Complex project 'Realisatie van extra containerbehandelingscapaciteit in het havengebied Antwerpen'

*Antwoordennota naar aanleiding van het openbaar onderzoek van het
Ontwerp projectbesluit Westelijke Ontsluiting Waaslandhaven*

22 mei 2025

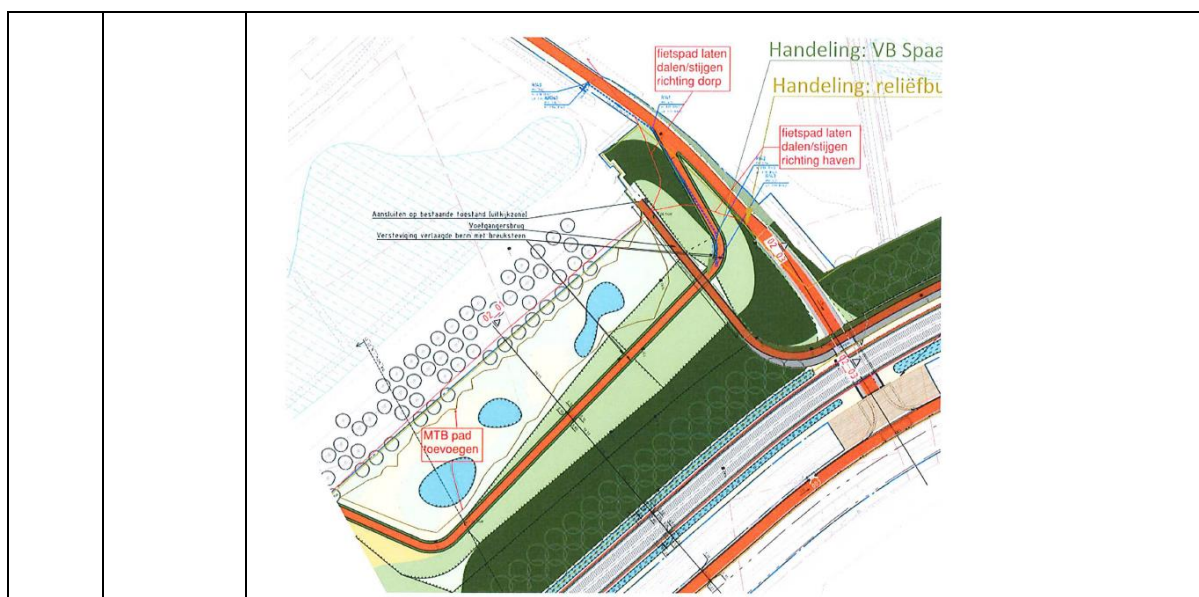
1.3	B13	De gemeente Beveren is vragende partij om van het mountainbikepad langs Spaans Fort een lus te maken om aanrijdingen te voorkomen. Her te bekijken met een gelijkgrondse kruising tussen fiets- en wandelpad of fietspad kan afhellen/stijgen richting haven

Het mountainbikepad in deze zone is niet vergunningsplichtig. Dit pad zal later, wanneer er beter zicht is op de nieuwe toestand na bouw van de dijk, concreet en in overleg met de gemeente ingevuld worden.

Dit zal worden verduidelijkt in de verantwoordingsnota.

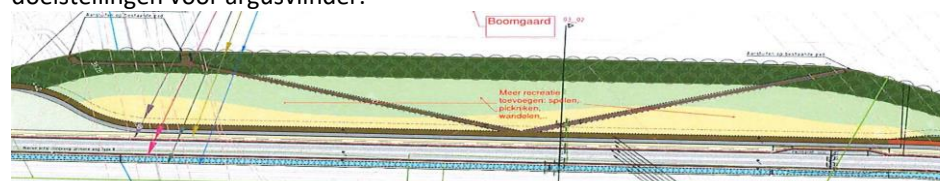
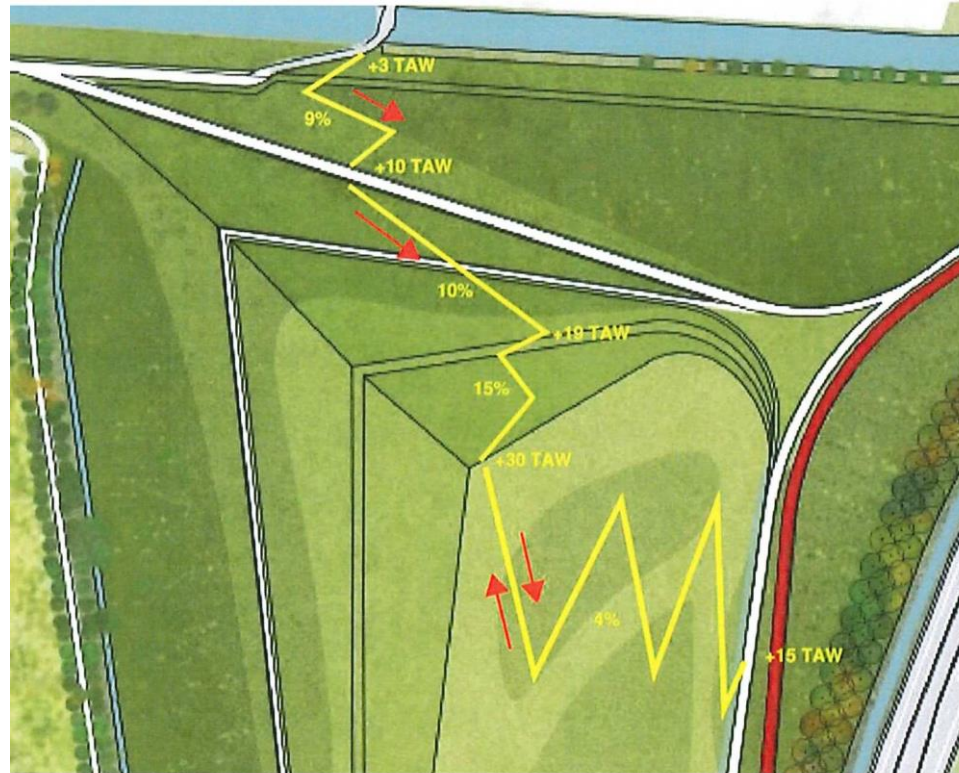
1.5	B13	De gemeente Beveren is vragende partij om meer recreatie (picknicken in het gras, spelen (glijbaan, klimtouw,...) op het talud naast de wandelpaden mogelijk te maken ter hoogte van de boomgaarden Klein Arenberg/Hertogenstraat. Deze zone ligt als enige niet naast een natuurgebied en recreatie is hier cumuleerbaar met de doelstellingen voor argusvlinder.
-----	-----	--

De doelstelling van het project is een mobiliteitsaansluiting en het voorzien van een buffer tussen haven en omgeving. Inzake de inkleding van deze buffer is er een ruim traject doorlopen, met inspraak van de lokale bevolking op een aantal momenten. Het gemeentebestuur is hier zeer nauw bij betrokken geweest. De gemeente is ook betrokken geweest op de vele overlegmomenten die geresulteerd hebben in de studie van het bufferlandschap ECA (bijlage van het ontwerp projectbesluit). Hoewel de primaire functie van de buffer is om geluid, lucht en visuele hinder te voorkomen of te beperken, werd er een stevig pakket inzake recreatie voorzien in deze studie en werd deze ook opgenomen in andere delen van dit ontwerp projectbesluit (bv MER, verantwoordingsnota omgevingsvergunning). De intensieve recreatie werd bewust op enige afstand van Seveso-inrichtingen ingetekend. Indien de gemeente nog meer recreatie wenst, kan dit achteraf verder bekeken worden op haar eigen initiatief. Daarbij zal ook aandacht

moeten worden besteed aan de verenigbaarheid met de stedenbouwkundige voorschriften en de aanwezigheid van Seveso inrichtingen in de omgeving.

Deze opmerking leidt niet tot een aanpassing van het projectbesluit.

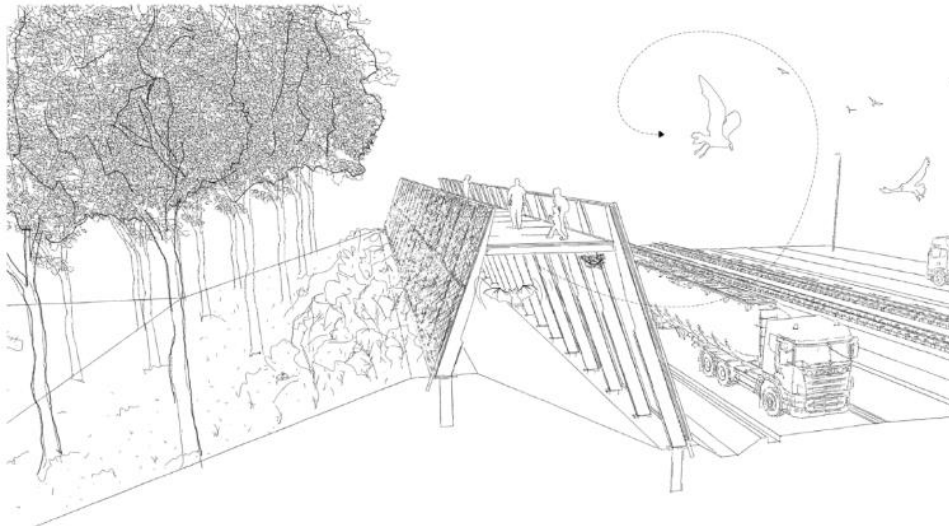
B21	Afgraven bestaande dijk Op de plaats waar nu de bufferdijk ligt tussen enerzijds Putten-Weiden en Putten-West en anderzijds het havengebied, wordt de WOW aangelegd. De buffering tussen de gebieden zal worden vervangen door een 'holle dijk', een soort staketsel waar groene beplanting op komt, aangevuld met een bomenrij abelen. Putten-Weiden en Putten-West zijn belangrijke natuurgebieden. Ze zouden optimaal moeten gebufferd worden en maximaal gevrijwaard van verstoring door de haven en het havenverkeer. Dat lijkt met deze ingreep onvoldoende het geval. In het kader van de WOW wil men het volledige dijklichaam langs Putten-Weiden en voor een deel langs Putten-West weggraven. Daar wordt vervolgens een nieuwe structuur opgebouwd. Daarbij wordt een deel van het meest zuidelijk gedeelte van de Putten ingenomen voor infrastructuurwerken van de WOW. Er mag tevens voor gevreesd worden dat het weggraven van de dijk impact heeft voor de natuurwaarden in het bijzonder kwetsbare gebied Putten-Weiden. De ingreep lijkt

alleszins moeilijk te rijmen met de vaststelling dat het gebied 'oncompenseerbaar' is. De voorstelling van de holle dijk zorgt trouwens voor verwarring. Op de illustraties ter verduidelijking is nog altijd een belangrijk deel van het dijklichaam te zien, terwijl in werkelijkheid de dijk volledig verdwijnt. In die zin is de voorstelling misleidend.  Het volledig afgraven van de dijk tussen Putten-Weiden en WOW en de vervanging door een volledige holle dijk staat ook in contradictie met de landschappelijke waarde van het gebied. Volgens de toelichting is de huidige dijk van 11 mTAW te onstabiel om te verhogen tot 14 mTAW. Dat lijkt moeilijk aan te nemen. De ondergrond (veen) is dezelfde als op andere plaatsen waar het dijklichaam aanzienlijk hoger wordt. In de plannen is sprake van een wandelpad en "de langste vogelkijkwand van Europa", 1,8 km lang. Die gaat – althans voor het gebied Putten-Weiden - voorbij aan de bestaande realiteit. Niemand kijkt van op de zuidelijke dijk naar Putten-Weiden omdat er in het zuidelijk gedeelte amper iets te zien is. Het interessante stuk is het noordelijk gedeelte. Vogelspotters staan altijd in Oud Arenberg en op de Hogendijk. Daar zijn ook de wandelroutes waar het gebied beleefd wordt. De courante aanwezigheid van vogelspotters in Oud Arenberg contrasteert ook met de plannen om hier een functioneel fietspad aan te leggen. (zie supra)

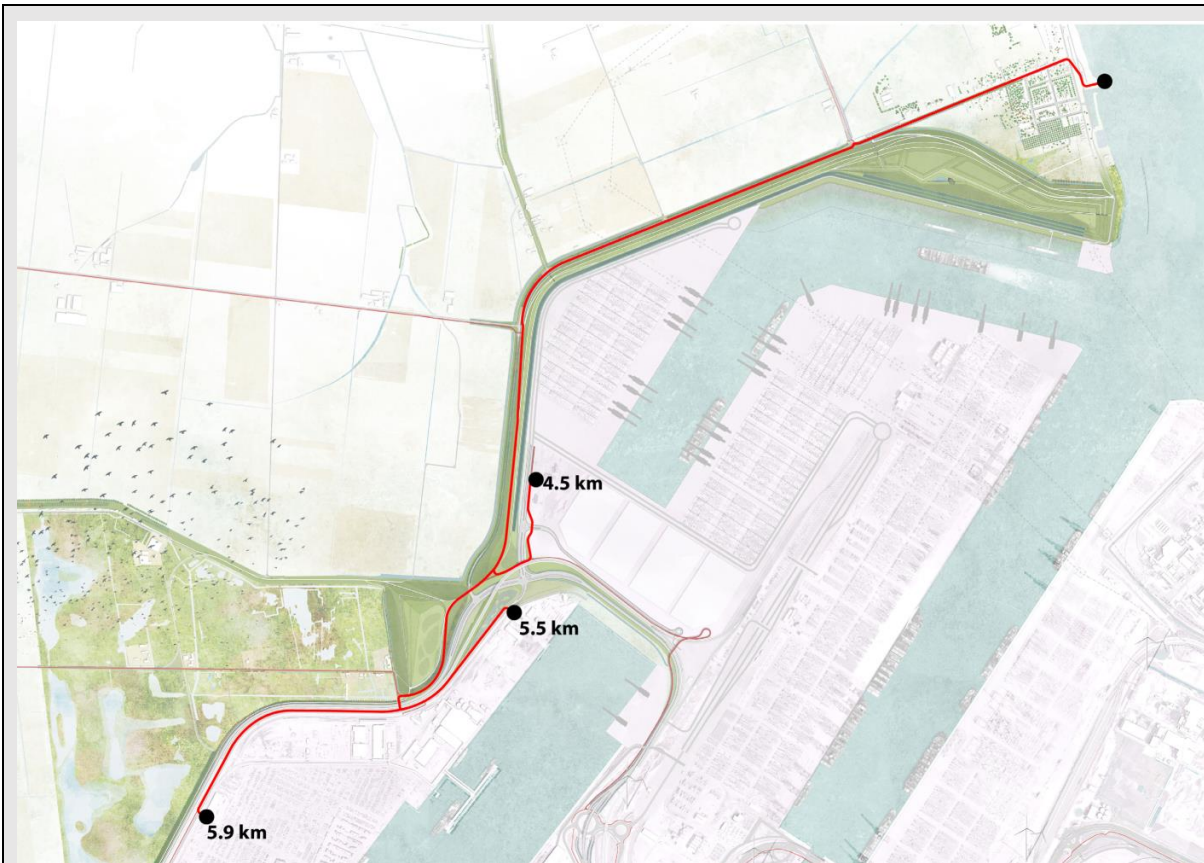
1.12	B17	Fietsverkeer door 'Putten Weiden' en aanleg van een tunnel: Het plan om fietsverkeer door 'Putten Weiden' te leiden en een tunnel te voorzien aan het einde van de Oud Arenberg is schadelijk voor de fauna en flora. Functioneel fietsverkeer binnen een natuurgebied is in strijd met de afspraken gemaakt in het verbond en de uitgangspunten van de WOW. Dit zal leiden tot verstoring van het delicate ecosysteem van het gebied. Alternatief kan zijn een doorsteek te voorzien ter hoogte van Middenstraat Zuid en een tunnel verder in de haven en t.h.v. de Antwerp Stone Terminal.
	B21	Het gebied Putten-Weiden is 52 ha groot. Het is op vlak van natuur en cultuurlandschapelijk van bijzonder grote waarde en heeft een grote authenticiteit en beleevingswaarde. In de Plan-MER van het Deurganckdok wordt het omschreven als 'oncompenseerbaar'. Onnodige ingrepen moeten er absoluut vermeden worden. Dat betreft met name: -Aanleg functioneel fietspad en tunnel op het einde van de Oud Arenberg

B21	Fietspad voor functioneel woon-werkverkeer aansluiten op WOW via Middenstraat In de plannen voor de WOW wordt een functioneel fietspad voor woon-werkverkeer voorzien dat tot op het einde van de Oud Arenberg loopt en daar met een tunnel aantakt op de WOW. Op een functioneel fietspad zijn ook gemotoriseerde tweewielers toegelaten. Dat staat haaks op de intentie om het gebied – in functie van de natuurwaarden – zo veel als mogelijk verkeersluw te maken. Dit om verstoring van de natuurwaarden te vermijden. Een functioneel fietspad door het laatste deel van de OAB conflicteert ook met de trage weg functie, de aanwezigheid van soms grote groepen vogelkijkers, en de zware machines van ANB en of beheerders die er soms de weg versperren. Het gebied bevat bovendien op het einde van de straat een woonkern met 7 huizen die bereikbaar dient te blijven voor gemotoriseerd verkeer van de bewoners, hun bezoekers en diensten. Logisch is om de fietsverbinding vanuit Kieldrecht langs de Oud Arenberg en vervolgens via Middenstraat-Zuid te laten aantakken op het havenfietspad van de WOW. Deze verbinding vermindert het traject doorheen natuurgebied De Putten met bijna een kilometer, ten opzichte van het huidige voorziene traject. Langs Middenstraat-Zuid is er door de constellatie van het gebied zo goed als geen verstoring. De knip voor autoverkeer kan behouden blijven.

1. Geen impact Het geïntegreerd ontwerp- en MER-proces hebben ervoor gezorgd dat de aanleg van de WOW niet leidt tot impact op de zilte graslanden. Zowel in het MER onder de discipline biodiversiteit §14.6.3.3.1 als in de passende beoordeling onder §5.2.3.1 worden de visuele verstoringbronnen op weidevogels onderzocht. Er worden verschillende maatregelen uitgezet om verstoring op weidevogels te minimaliseren, onder meer: ▪ Versmalling Oud Arenberg en uitbouwen rietkragen in de noordelijke en de zuidelijke baangracht in Putten West; ▪ Tractorsluis aan Hogendijk om geen doorgaand autoverkeer meer door te laten, wel landbouwverkeer; ▪ Verwijderen verharding zuidelijk deel Middenstraat; ▪ Elektriciteit luchtlijn Oud Arenberg in Putten West wordt afgebroken en ondergronds voorzien en straatverlichting Oud Arenberg in Putten West wordt niet herplaatst. Op het vlak van verstoring zal er in de geplande situatie niet veel wijzigen. De uitbating als functioneel fietspad zal dus niet wezenlijk bijdragen tot bijkomende verstoring t.o.v. de huidige situatie. Deze verbinding blijft toegankelijk voor beheersvoertuigen van ANB, en lokaal verkeer. Het functioneel fietspad zal niet leiden tot onaanvaardbare verstoring, net zomin als de beperkte verstoring van plaatselijk verkeer.. De inspraakreactie heeft het over 52 ha belevingswaarde die mogelijk wordt aangetast door de aanleg van de fietstunnel door de bufferdijk. Het hoofdstuk 15.5.2.2.3 binnen de discipline 'Landschap, Bouwkundig erfgoed en Archeologie' van het MER gaat hier nader op in. Het betreft de effectbeoordeling van de effectgroep 'wijziging perceptieve kenmerken'. Samengevat zegt het MER hierover het volgende: <i>In deze zone wordt ook een fietstunnel voorzien die het fietspad aan polderzijde door Holle dijk, onder de Westelijke Ontsluitingsweg, onder de sporen brengt en connecteert op het nieuw aan te leggen fietspad in deze zone langsheen Blikken. Lokaal zal hier bijgevolg een onderbreking zijn in de groene beklede bufferwand van de Holle dijk. De fietstunnel bevindt zich echter deels ondergronds t.o.v. de dijk. Langs de bovenzijde is er nog visuele buffering van de dijkwand. Langs de kant van de haven gaat het fietspad in</i>

een T-splitsing naar boven, waardoor er geen visuele doorkijk is tot in de haven. Hiermee rekening houdende zal deze fietstunnel niet voor bijkomende visuele hinder zorgen vanuit de polder.

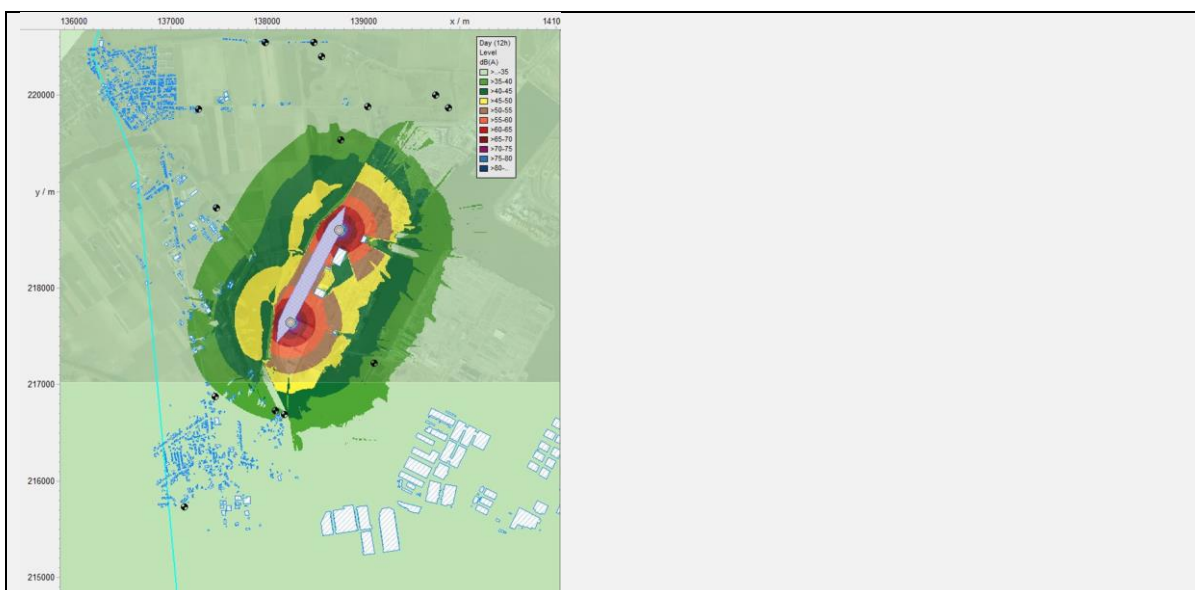
1.22	B34	Bij de bepaling van de locatie van de spoorbundel is onvoldoende rekening gehouden met de geluidsoverlast voor de polderdorpen Kieldrecht en Verrebroek.
De spoorbundel is geen onderdeel van het projectbesluit WOW, maar maakt een onderdeel uit van het toekomstige projectbesluit CCL. Naar aanleiding van deze opmerking zal in het ontwikkelingsscenario ook gekeken worden naar de geluidsimpact van deze spoorbundel. Uit de onderstaande figuur blijkt duidelijk dat er geen relevante geluidsimpact is op de polderdorpen Kieldrecht en Verrebroek afkomstig van de spoorbundel. Uit de modelberekeningen blijkt dat, voor het impulsachtig geluid, de thans bestaande geluidsnormen steeds in alle evaluatiepunten in de onmiddellijke omgeving, zowel tijdens de dag- als tijdens de nachtperiode worden gerespecteerd. Meer nog: uit de onderstaande kleurenkaart blijkt duidelijk dat ter hoogte van de woningen en de evaluatiepunten (zwarte bollen op de figuren) het berekende geluidsdrukkniveau steeds tussen 35 en 45 dB(A) ligt bij remproeven. Bij tractiewissels is het geluid naar de omgeving minder dan bij de remproeven.

Het MER wordt aangevuld met deze analyses.

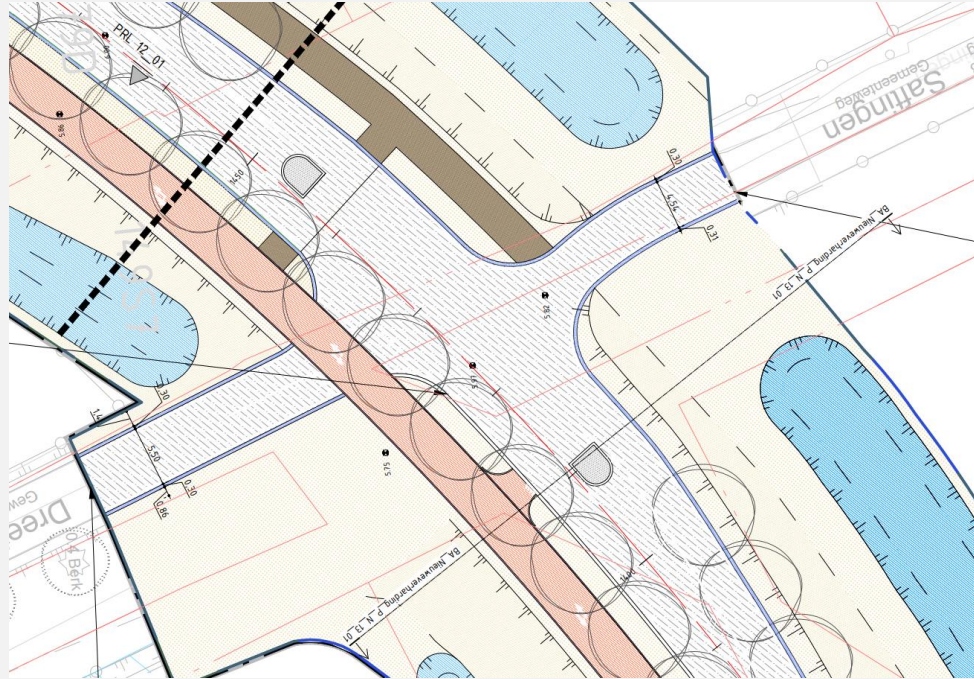
3.8	B13	De gemeente Beveren is vragende partij om een verkeerseiland ter hoogte van Saftingen of ter hoogte van de Westlangeweg in te richten om fietsers veilig de Engelsesteenweg te laten oversteken.
Ter hoogte van Saftingen voorziet het ontwerp geen verkeerseiland. Op het kruispunt van de Nieuwe Dijkstraat met de Dreefstraat daarentegen is wel een verkeerseiland voorzien dat de fietser toelaat om in twee tijden over te steken. Hiertoe zijn meerdere elementen in overweging genomen: - Er komt een dubbelrichtingsfietspad toe (aan één zijde van de Dreefstraat). - Het betreft een T-kruispunt. - Dit kruispunt is drukker dan het kruispunt met Saftingen. - Het kruispunt ligt op een lang recht stuk waar mogelijks de snelheid van het gemotoriseerd verkeer hoger zal liggen. Ter hoogte van Saftingen komt er geen (dubbelrichtings)fietspad toe, is er (mogelijk enkel in afwachting van CCL) een viertakskruispunt en liggen we in meer in een bocht. Daarom is er hier niet voor een eiland geopteerd. De vraag van de gemeente werd naar aanleiding van het openbaar onderzoek verder onderzocht.

Op bovenstaande figuur werden twee verkeersgeleiders (grijze blokken op de rijweg) ingetekend ter hoogte van het kruispunt. Om alle afslagbewegingen mogelijk te maken dienen deze geleiders op zekere afstand van het kruispunt gelegen te zijn. Om onder dekking van de geleiders te kunnen oversteken moet een fietser dus uitwijken van het kruispunt, hetgeen in de praktijk niet gebeurt.

Vandaar dat het ontwerp geen verkeerseilanden voorziet op dit kruispunt.

Zie inrichtingsplan BA_WOW_I_N_01_01

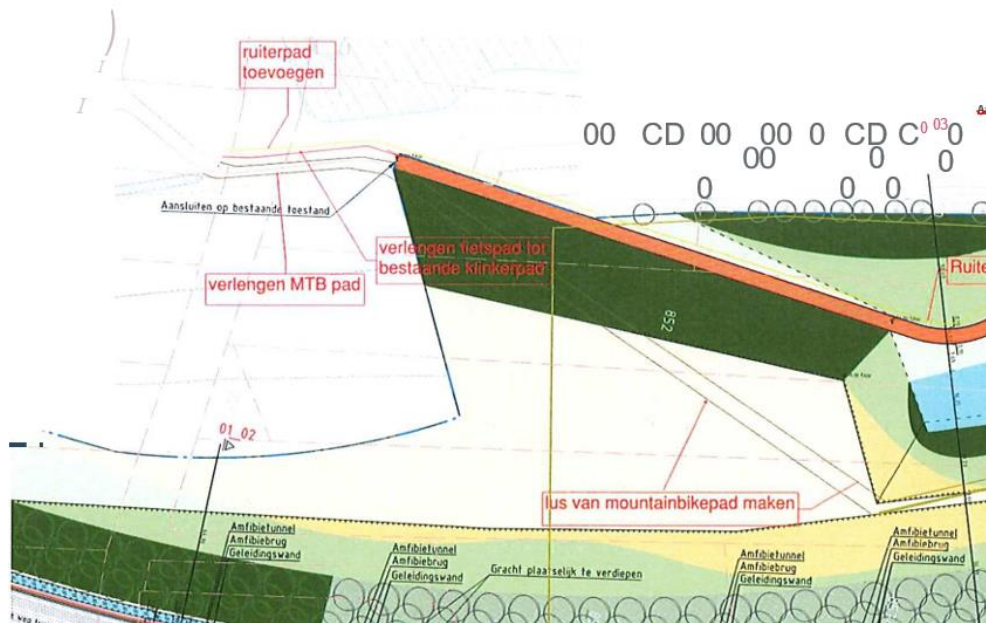
3.10	B13	De gemeente Beveren is vragende partij om een ruiterpad op bufferdijk Spaans Fort toe te voegen om op termijn bijgevoegde ruiterroute van studiebureau Omgeving mogelijk te maken; het fietspad en mountainbikepad verlengen en talud verbreden voor fiets-, mountainbike- en ruiterpad.

Ook fietspad tussen pompstation/Watermolendijk en bufferdijk opnemen. Tot aan de draad/bochtje ligt maar een klinkerpad.

Mountainbike pad verlengen tot aan pompstation en tot aan Sint Michielsstraat en van het pad een lus maken zodat aanrijdingen kunnen vermeden worden. De precieze ligging van het mountainbike pad zal in overleg met de sportdienst gemeente Beveren, aannemer en deskundige mountainbikers bepaald worden.
